**Modulo per la presentazione delle osservazioni per i piani/programmi/progetti sottoposti a procedimenti di valutazione ambientale di competenza statale**

**Oggetto: Codice procedura 10847 - Costruzione ed esercizio di un impianto di produzione di energia elettrica da fonte eolica "FIORA" di potenza nominale pari a 52,8 MW, da realizzarsi nel comune di Manciano (GR) e delle opere ed infrastrutture connesse**

## TESTO DELLE OSSERVAZIONI

**IMMAGINE n. 2 CUMULO IMPIANTI EOLICI nel BACINO VISIVO TERRITORIO di MANCIANO e di MONTALTO di CASTRO.**

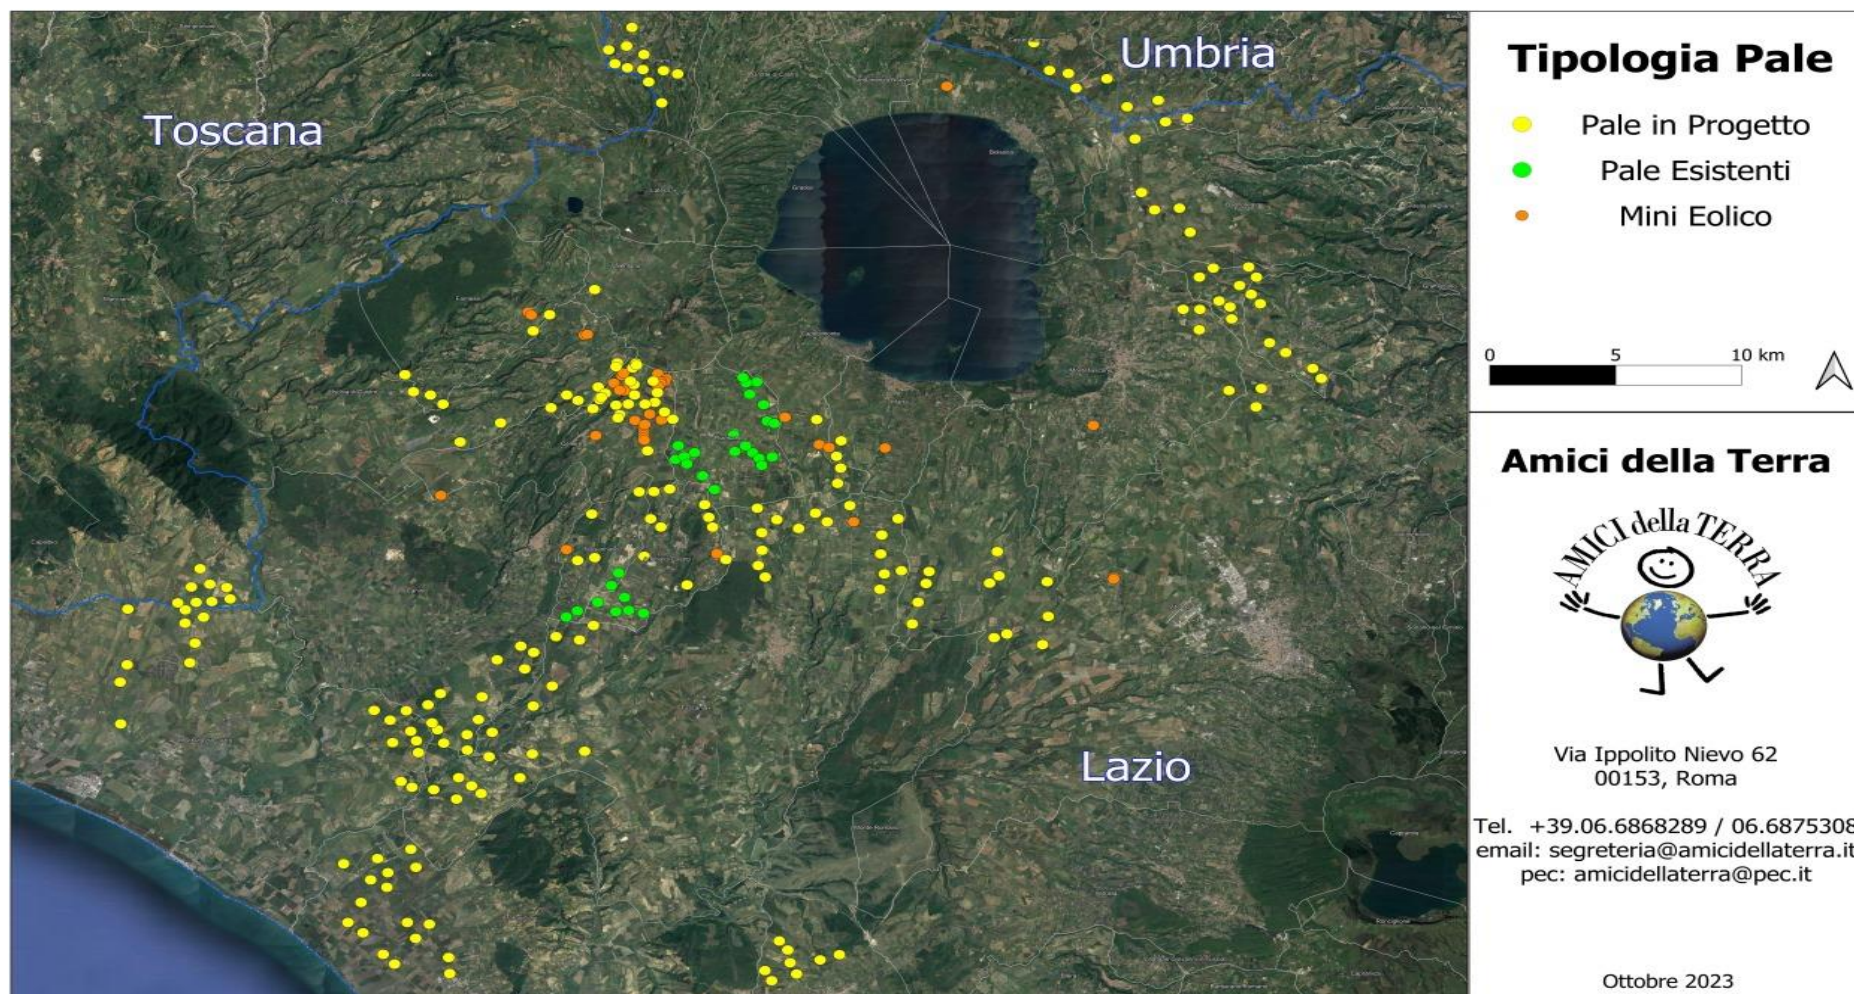
**3) OSSERVAZIONE: CUMULO e SATURAZIONE IMPIANTI FER NELLA PROVINCIA di VITERBO, IN PARTICOLARE NEL COMUNE DI MONTALTO DI CASTRO E NELLA ZONA A CONFINE CON IL COMUNE di MANCIANO che SI TROVANO NELLO STESSO BACINO VISIVO.**

La zona in cui in cui è stato progettato l'eolico Fiora è già occupata da diversi centinaia di ettari di impianti fotovoltaici già esistenti e in procedura VIA al Mase e alla Regione Lazio così come da diversi progetti di impianti eolici industriali ( vedi Allegato Osservazioni immagini nn. 2,3 e 4. L'impianto eolico Fiora, pur trovandosi in Toscana ma nello stesso bacino visivo del territorio limitrofo laziale ed a poche centinaia di metri da una zona già estremamente satura del Lazio, andrebbe ad appesantire una situazione già *critica per la sostenibilità ambientale*.
